Note explicative sur l'évolution du dossier

Projet Photovoltaïque - Bovenberg

Objet : réponse aux demandes complémentaires de permis de construire n° PC 057 530 23 B0001

Objet : Réponse à l'avis de la DDT sur la demande de permis de construire d'une centrale photovoltaïque sur les communes de Eblange - Ottonville

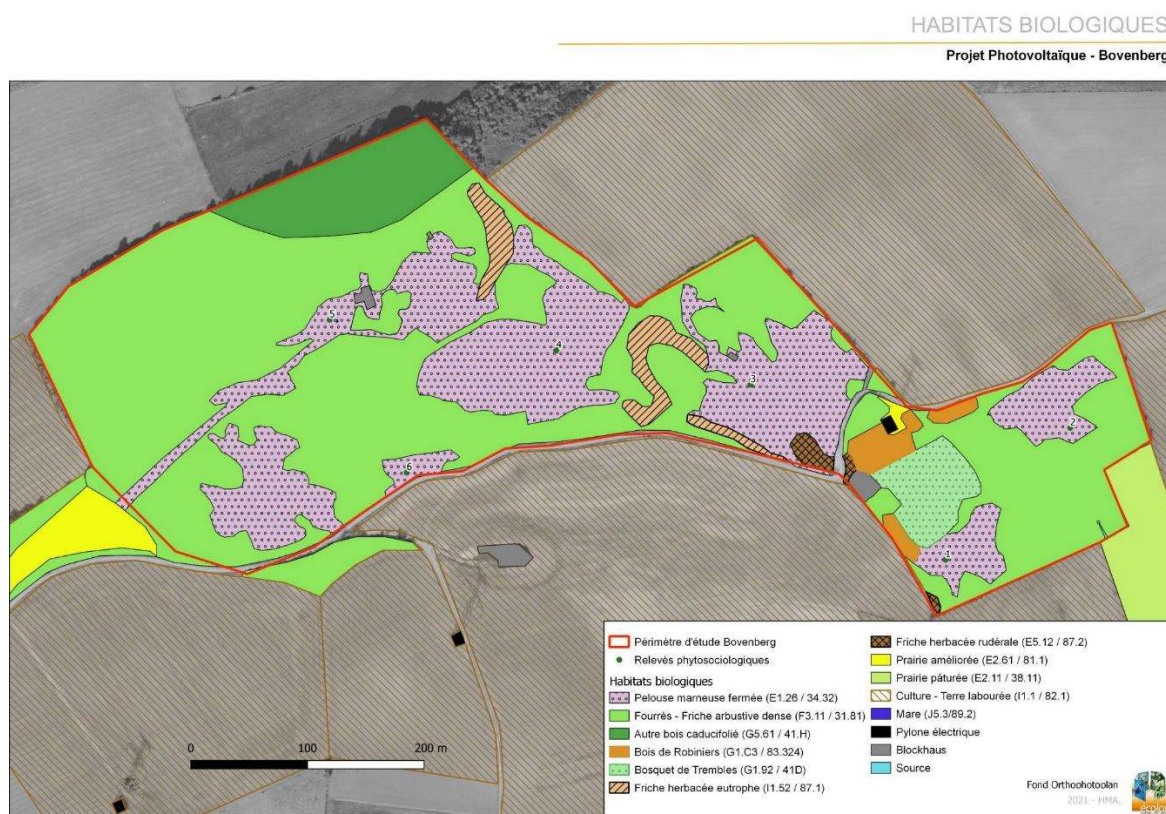
Une seule espèce végétale exotiques envahissante (EEE) a été inventoriée dans la zone d'étude du projet. Il s'agit du Robinier faux-acacia (page 38 de l'annexe faune-for). Il est précisé qu'il est présent ponctuellement autour du poteau de la ligne haute-tension et d'un blockhaus, sans plus de précisions. Il convient de donner la localisation précise des surfaces occupées par le Robinier faux-acacia au sein de la zone d'implantation du projet. »

Lors des investigations de 2021, des massifs de Robiniers faux-acacia ont été identifiés dans la zone d'étude globale et référencés sous l'intitulé « Bois de Robinier » dans l'état initial, chapitre des habitats biologiques.

La surface de ces massifs a également été calculée, elle était de **0.294 ha au sein de la zone d'étude globale**.

Ces massifs ont été cartographiés dans la partie état initial et intégrés dans la cartographie dédiée aux habitats biologiques (cartouche orange dans la légende).

En 2021, il était en effet spécifié que ces massifs étaient principalement localisés au pied d'un des pylônes électriques et à proximité d'un des bunkers.

Fig.139 Profil type de principe entre le Bovenberg et Ottonville

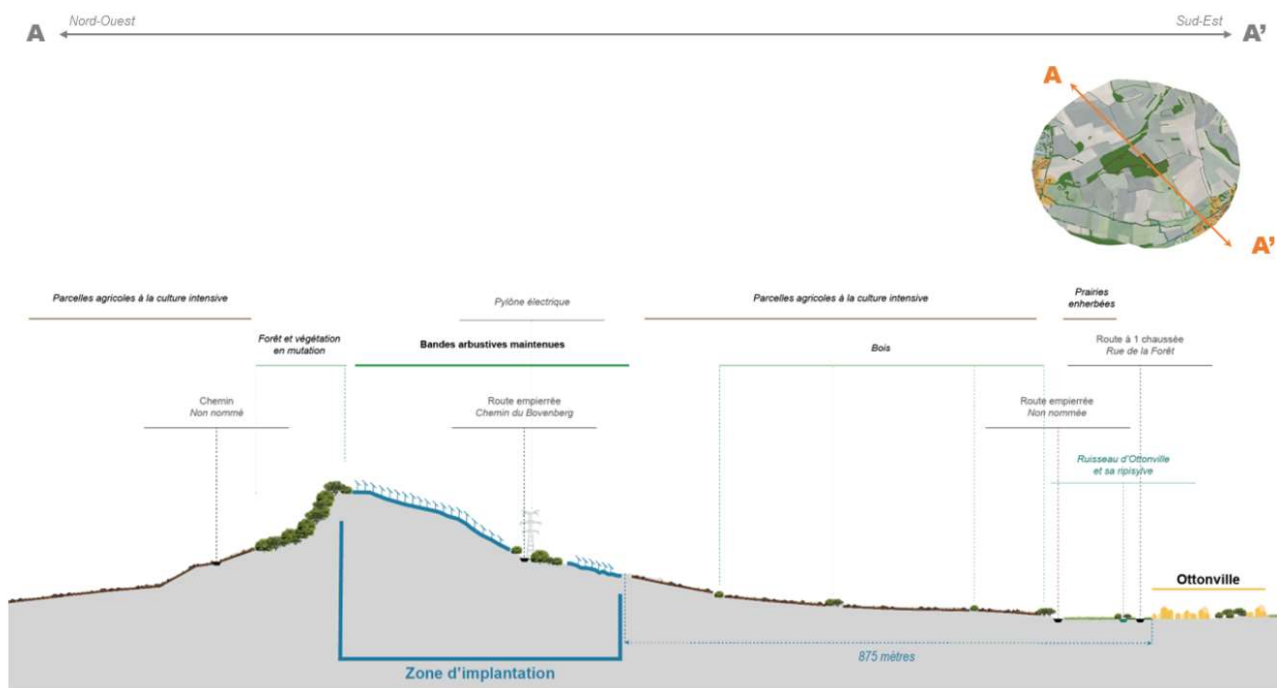
- L'entrée du village d'Ottonville

Nous avons complété le dossier avec une vue en coupe du projet au niveau de l'entrée de la commune de Ottonville, présente dans la dernière version de l'étude d'impact, page 188.

Fig.128 Préservation de la frange boisée Nord

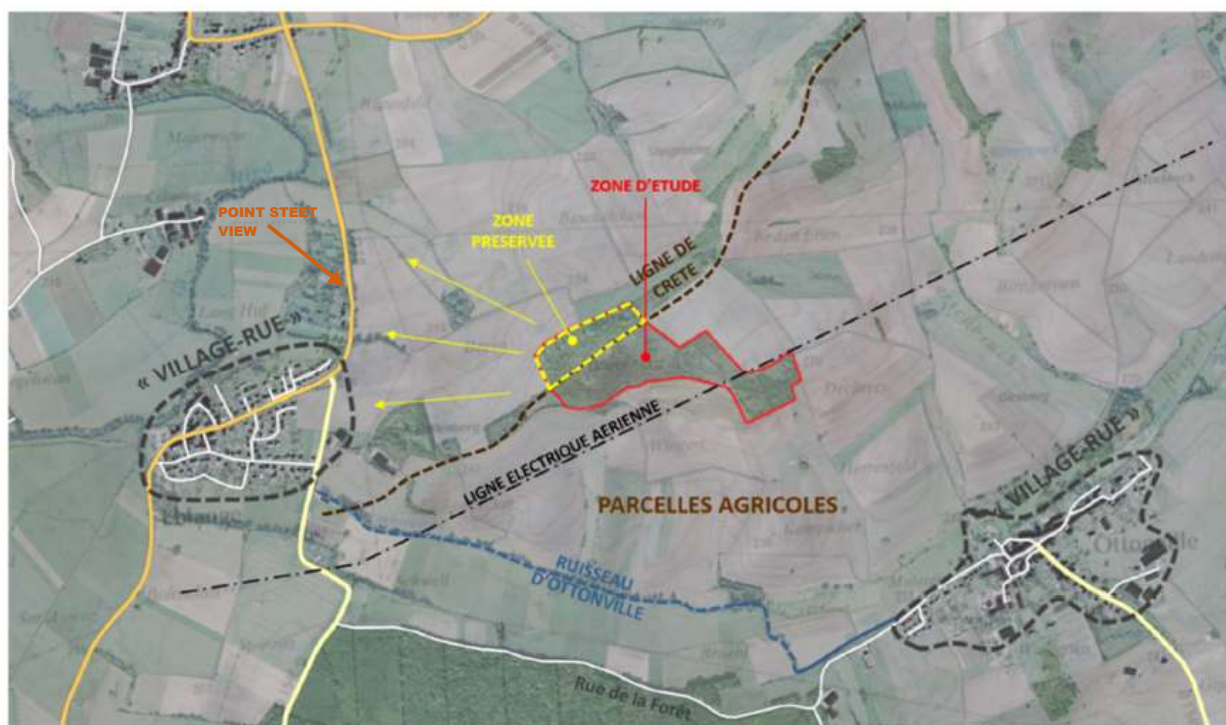
- L'entrée du village d'Eblange

Concernant la photo depuis l'entrée du village d'Eblange (Google Street view), page 6 de l'avis, il s'agit en effet du site sur la phase nord. Sur cette face il n'y a pas d'implantation de modules, et donc en conséquence aucun impact paysager.

PC2 Plan de masse

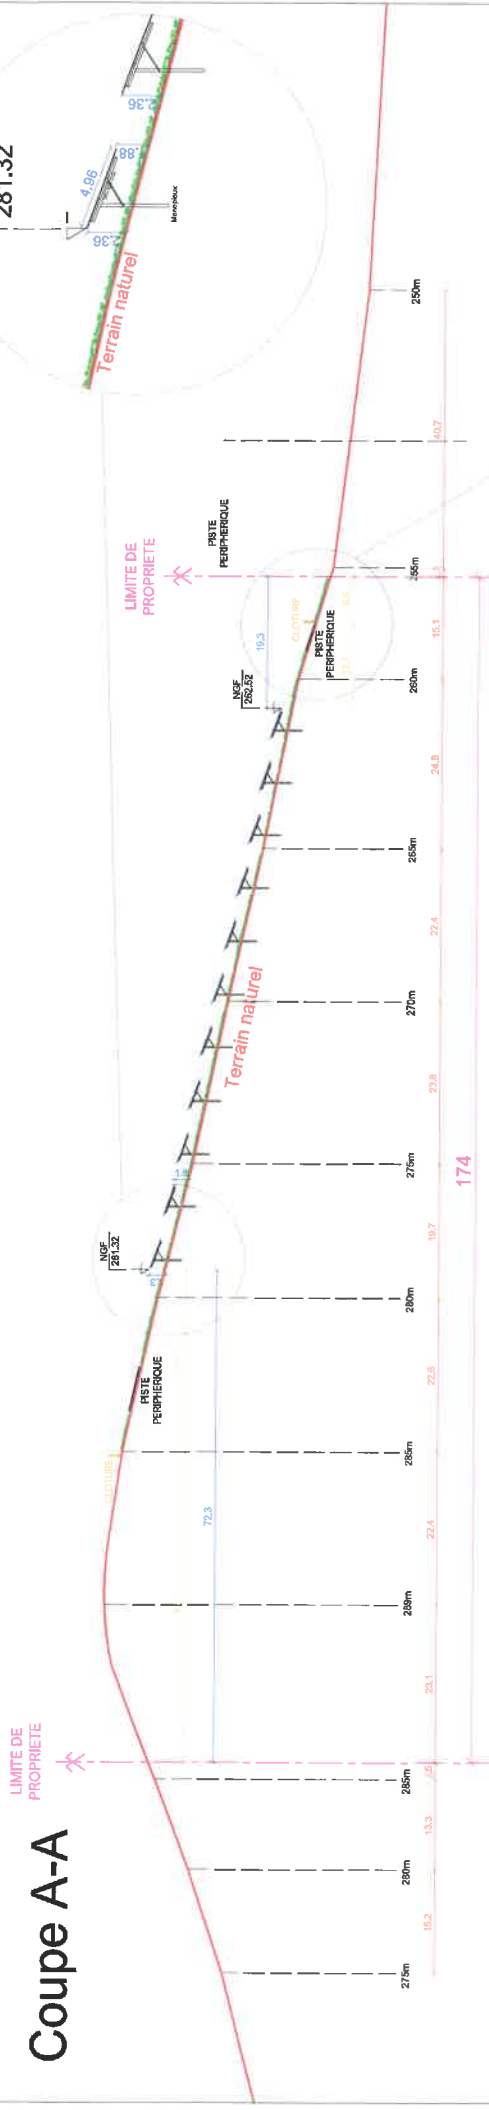
- Les pièces PC02, PC03 et PC05 de la demande initiale ont été modifiées et précisées avec les vues en plan et coupes de la sécurisation du site et des accès ;
- Les modalités d'accès au site en phase chantier et exploitation : sont représentées sur le plan de masse joint au courrier (PC2) ;
- Les hauteurs des panneaux, point bas et point haut : sont précisées sur le plan de coupe joint au courrier (PC3) ;
- Les précisions sur l'étude d'impact, indiquant une artificialisation du site :

- PC 2 : Plan de masse – modifié selon demande
- PC 3 : Plan de coupe – modifié selon demande
- PC 5.1 : Façades PTR PDL – modifié selon demande

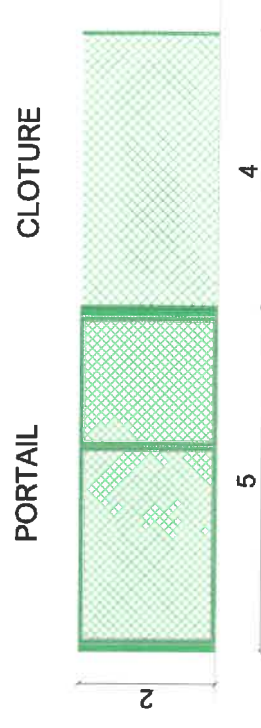
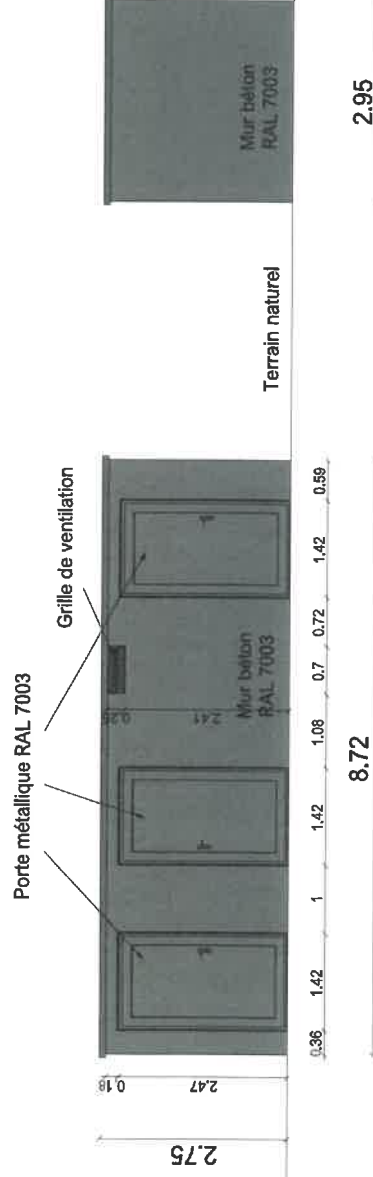
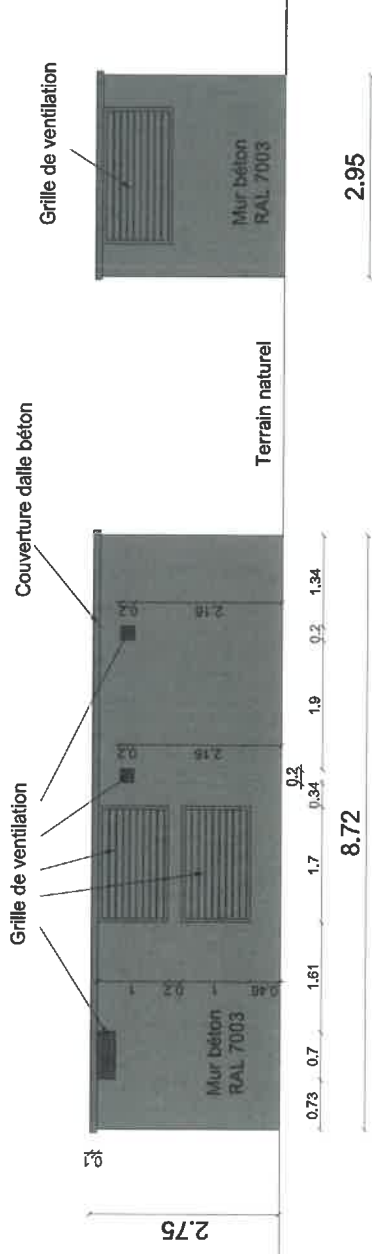
« Précisions quant à l'insertion paysagère des postes de transformation et des postes de livraison. »

Nous prévoyons un bardage bois pour une meilleure intégration paysagère des postes de transformation et de livraison.

PHOTOMONTAGES COMPLEMENTAIRES
DEMANDES PAR LA DREAL

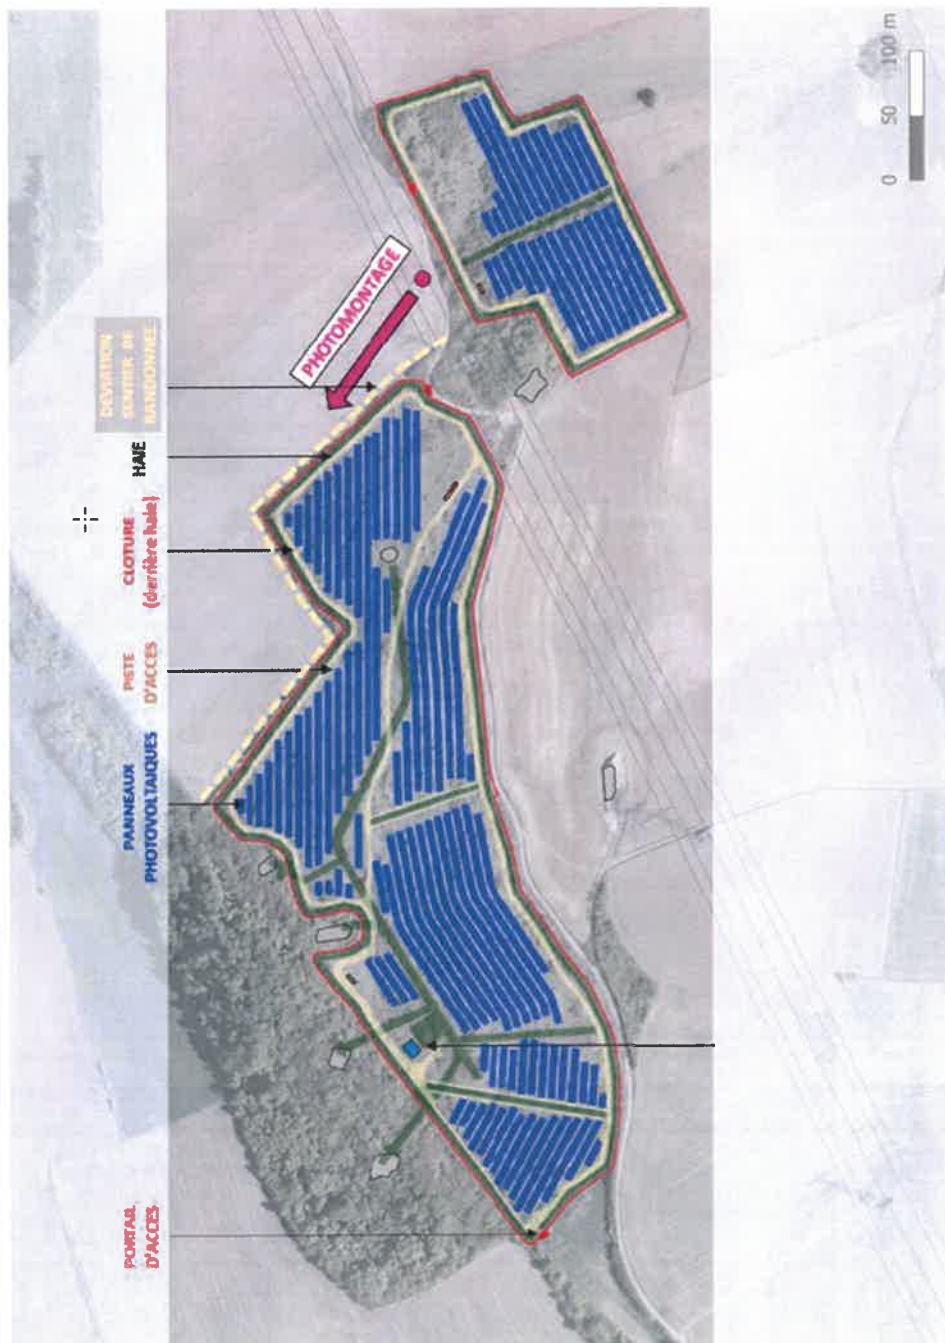
« Des photomontages ainsi que l'analyse des incidences du projet sur les paysages depuis:

- L'itinéraire du sentier de randonnée
- Les habitations les plus proches située à Eblange
- La RD954E au sud-est du projet
- Le croisement entre RD954E et la route menant à la rue de la forêt et Ottonville. »

L'annexe 2 reprend le photomontage du parc depuis l'itinéraire du sentier de randonnée. Il est également détaillé dans ce dernier, que les points de vue demandés sont trop éloignés et masqués par des reliefs intermédiaires. Le site n'est donc pas visible depuis ceux-ci.

Le futur sentier sera bordé par une bande arbustive, masquant la clôture et les panneaux, cf. le photomontage annexe 2.
